Autorité environnementale

Avis délibéré de l'Autorité environnementale sur l'amélioration de l'accessibilité ferroviaire de Bassens (33)

n°Ae : 2013-139

Schémas de principe actuel et futur (source : pièce C du dossier remis à l'Ae)

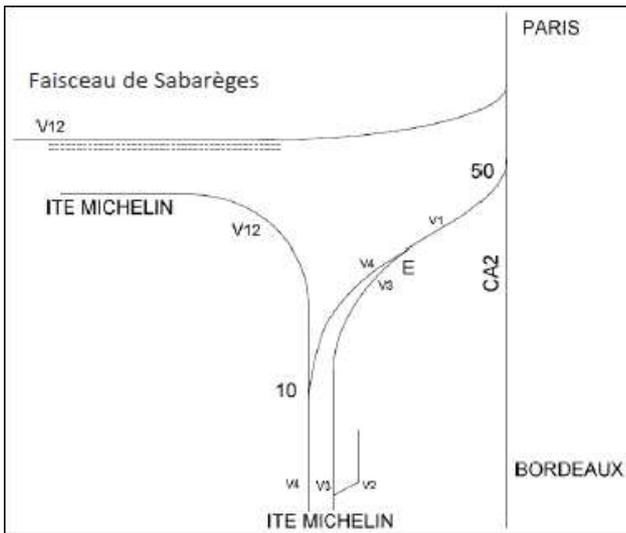
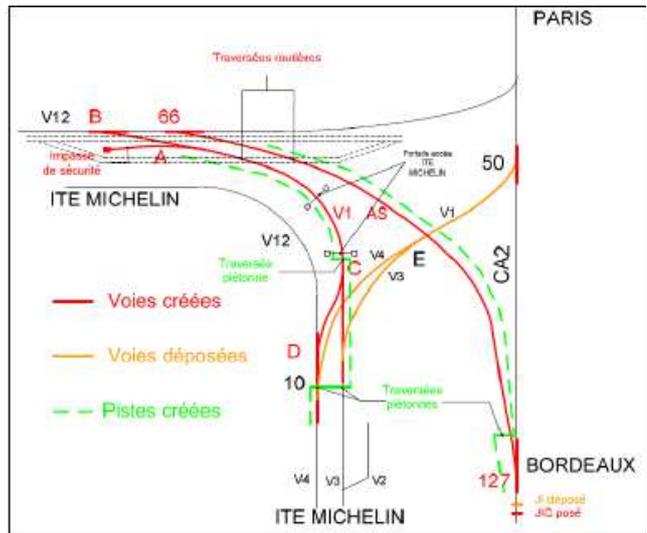
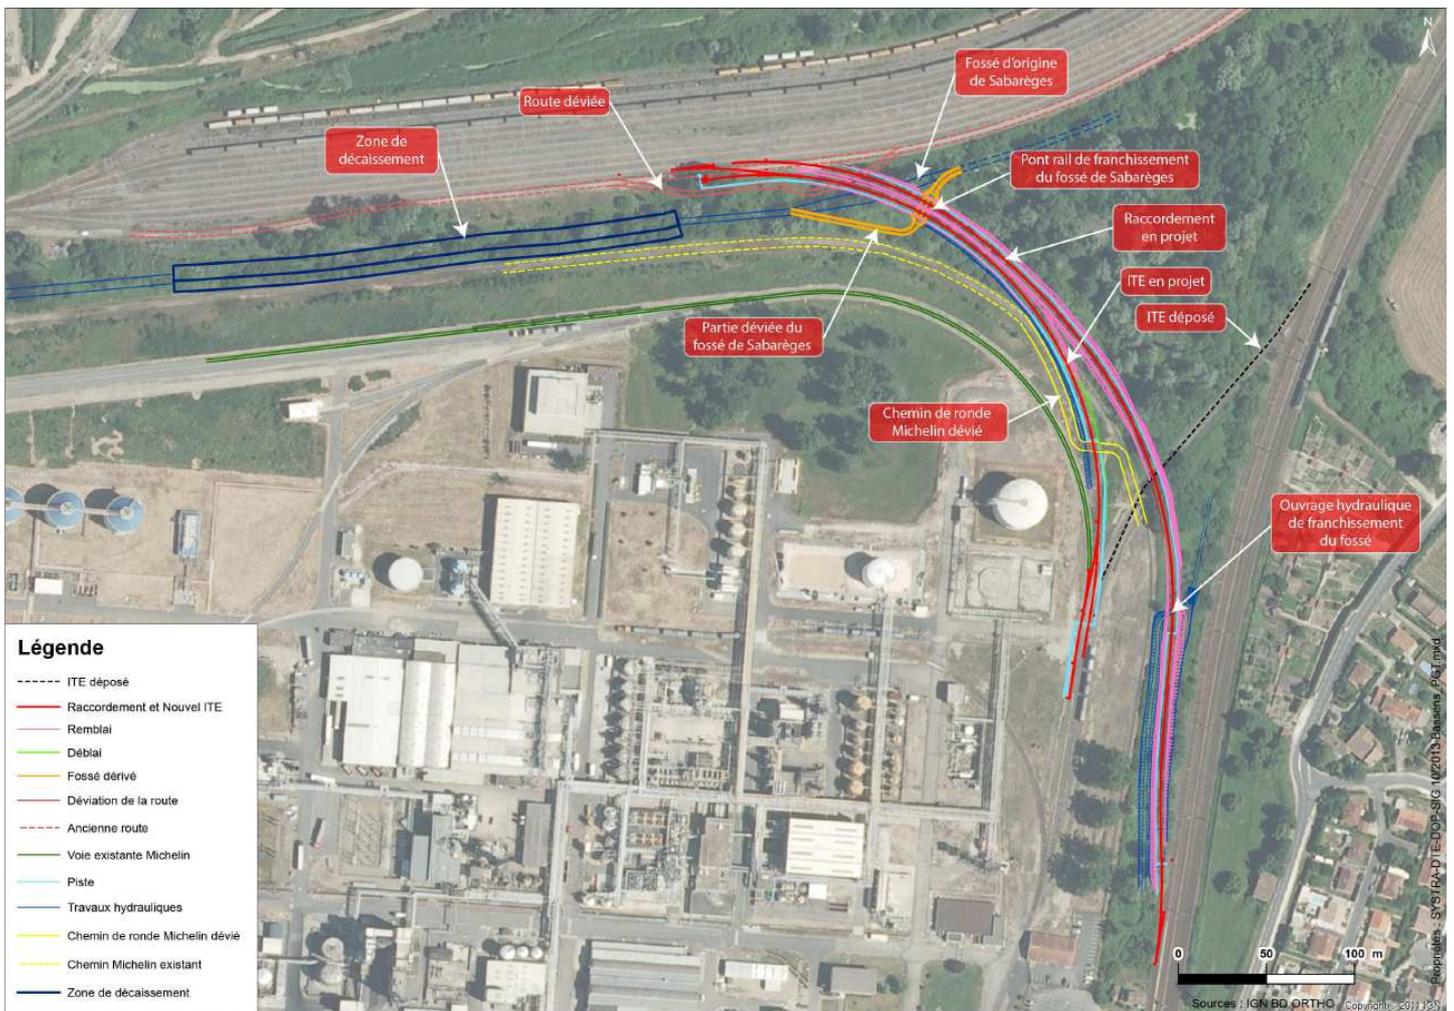
Or la présentation du schéma de principe de la GPF de Bassens montre qu'il existe un raccordement au sud du faisceau « Appontements » relié aux faisceaux de Sabarèges par une voie de circulation restant en dehors des emprises du GPM de Bordeaux. Sur ce schéma de principe, le seul obstacle présenté est un passage à niveau (PN 6).

La visite du rapporteur sur le terrain a permis de constater que la configuration actuelle de cette voie de circulation présente de nombreux obstacles et passages à niveau sur la RD 10.

Afin de mieux étayer l'absence de variante au projet, l'Ae recommande de compléter la présentation des variantes par une explication des raisons ayant conduit à écarter d'emblée l'accès par le raccordement sud du faisceau « Appontements ».

Localisation des deux parcelles compensatoires (source : pièce G du dossier remis à l'Ae)

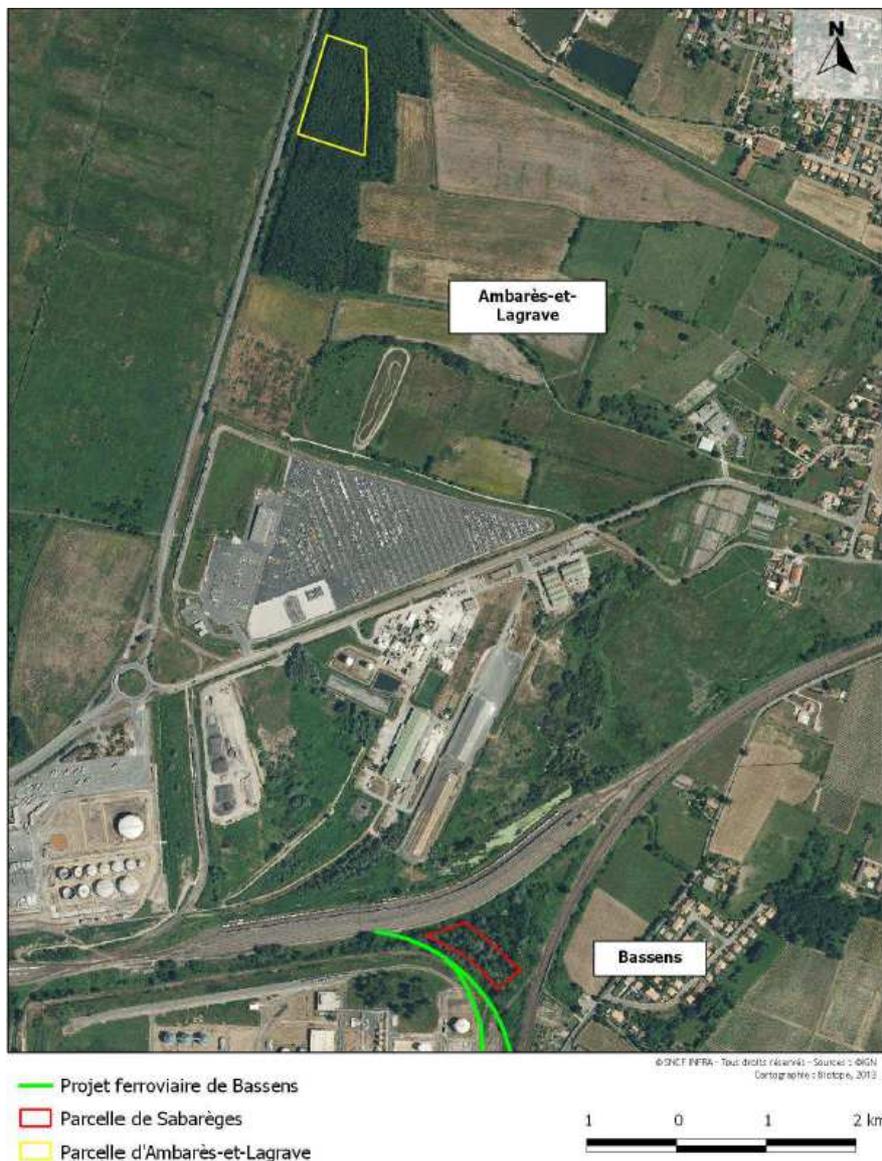
Le dossier précise que la parcelle serait classée en zone constructible dans le PLU d'Ambarès et potentiellement menacée par un projet d'expansion industriel à l'est. L'Ae souligne qu'au moment de la visite du rapporteur, la parcelle boisée, longée par la RD 113 côté ouest, était entourée de champs qui s'étendent à l'ouest jusqu'à la Garonne située à 1,5 km. L'étude d'impact ne précise pas la réglementation d'urbanisme applicable à cette parcelle.

Par ailleurs, une surface de 0,87 ha de la parcelle longeant le raccordement ferroviaire est également proposée en compensation, sans que soient expliquées les raisons du choix de cette partie du triangle enclavé entre les 3 voies ferroviaires ni le devenir du reste du délaissé ferroviaire¹⁸. En l'absence d'intervention visant à améliorer les fonctionnalités de cette parcelle (ou même visant à réduire le risque de drainage induit par le projet, cf. supra), le caractère compensateur de la mesure ne résulte donc que de la protection supplémentaire par rapport au statu quo. La meilleure connaissance du milieu constitue une mesure d'accompagnement.

Globalement, l'Ae observe que les deux parcelles proposées en compensations sont déjà des zones humides fonctionnelles et boisées.

Le choix des parcelles de compensation ne permet pas l'application de cette disposition. De fait, la présentation du dossier indiquant que la parcelle d'Ambarès-et-Lagrave est une compensation du défrichement de 1,1 ha n'apparaît pas conforme à la situation.

L'Ae recommande de démontrer le gain de surface ou le gain fonctionnel permis par les compensations prévues en raison de la destruction de zone humide et du défrichement.

- ***d'exposer les menaces sur les milieux naturels pesant sur la parcelle d'Ambarès-et-Lagrave, propriété du Grand port maritime de Bordeaux, qui seraient écartées par la mesure proposée et qui pourraient justifier de la retenir comme compensation,***

- ***de préciser les modalités de gestion et les dispositions juridiques qui seront effectivement prises pour garantir la faisabilité de la gestion prévue et son efficacité à long terme pour les deux parcelles compensatoires (en particulier le type de bail en cas de location),***

- ***d'inclure dans ce dispositif de gestion et de suivi l'ensemble du délaissé ferroviaire triangulaire situé à Bassens côté nord-est du projet,***
- ***d'exposer les raisons ayant conduit à ne pas compenser le défrichement, ou de compléter les compensations prévues par un reboisement sur d'autres terrains en application de l'article L. 341-6 du code forestier.***
